EX CARCERE DI SAN FRANCESCO
Piazzale San Francesco n. 3 - 43121 Parma

**RESTAURO CONSERVATIVO E RIUSO DELL'EX CARCERE
GIUDIZIARIO A STRUTTURA RESIDENZIALE
PER STUDENTI UNIVERSITARI**

Tavola	PERIZIA SUPPLETIVA E DI VARIANTE N. 02	Fase Variante 02
V2.PA.04.1	PROGETTO ARCHITETTONICO	COODICE CLIP D99D16003530005
Scala	DETTAGLI ARCHITETTONICI	COODICE DIS 8709987CA4
1:200 - 1:50		
COORDINATORE DEL PROGETTO e RESPONSABILE DEL PROCEDIMENTO Arch. Pierangelo Spina RESPONSABILE LO SVILUPPO EDILIZIO E INFRASTRUTTURE		DIRETTORE DEI LAVORI Arch. A.P. Donatello COORDINATORE DELLA SICUREZZA Geom. Luca Andrean
COLLABORATORI Arch. Carlo Fantuzzi		COODICE SIPR 19.11 OFFERTA OPP_2015_032 REVISIONE 00 DATA 07.11.2025

VARIANTE 2: INDIVIDUAZIONE DEI NUOVI SERRAMENTI EI 60 POSIZIONATI LUNGO IL CORRIDOIO CENTRALE - Scala 1:200

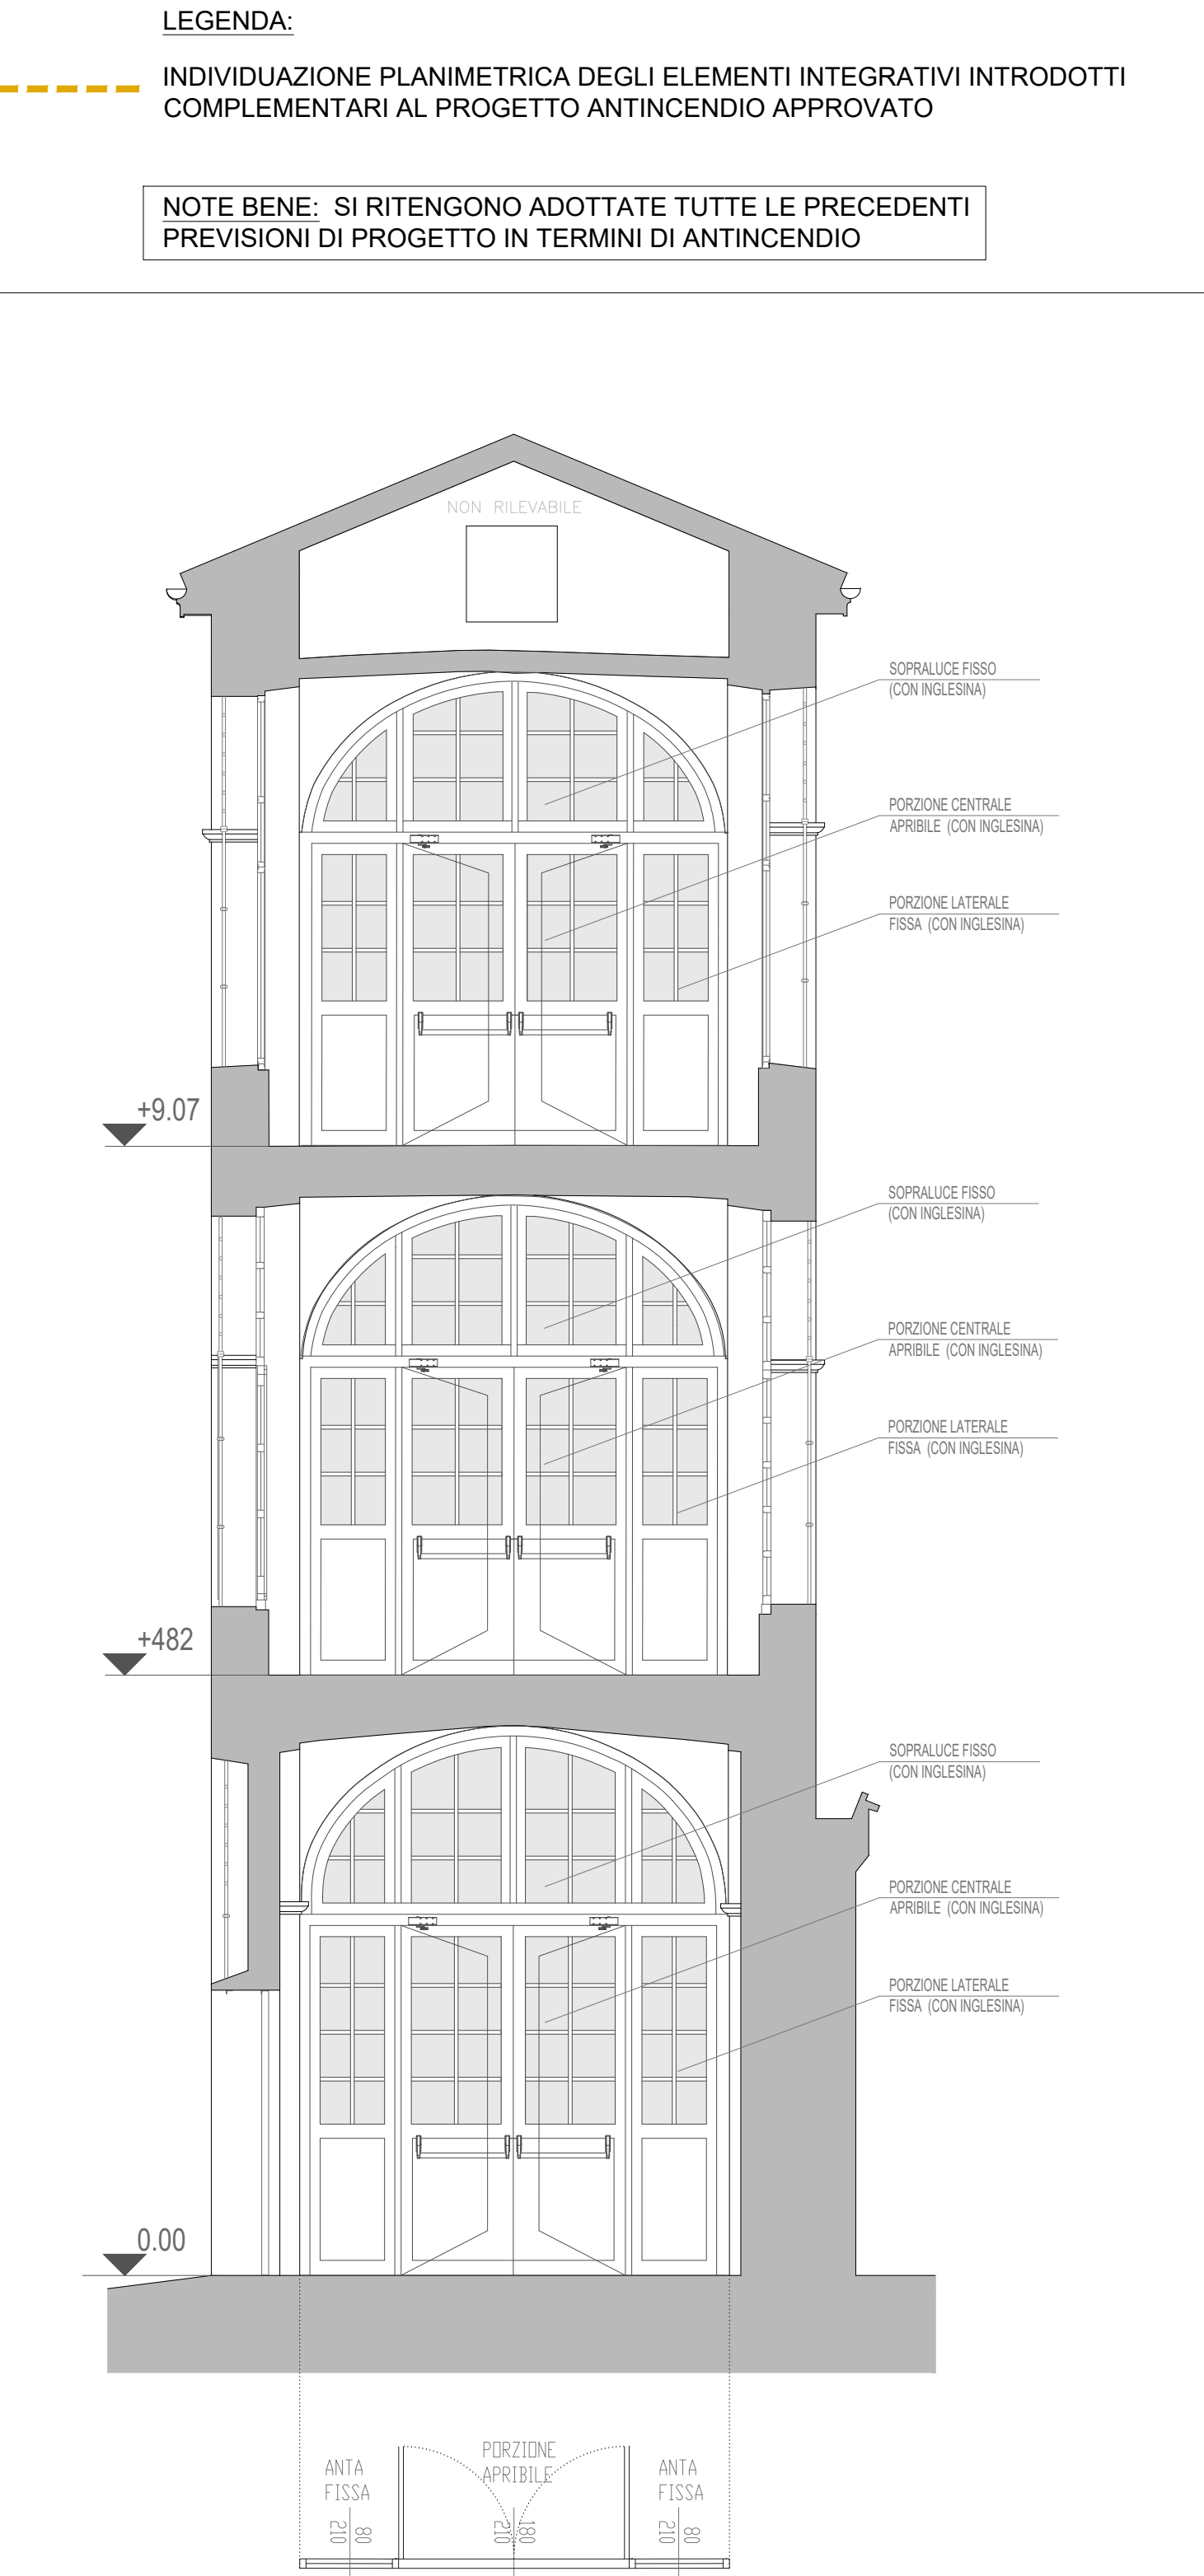
ALZATO INTERNO DEI NUOVI SERRAMENTI EI 60 LUNGO IL CORRIDOIO CENTRALE - Scala 1:50
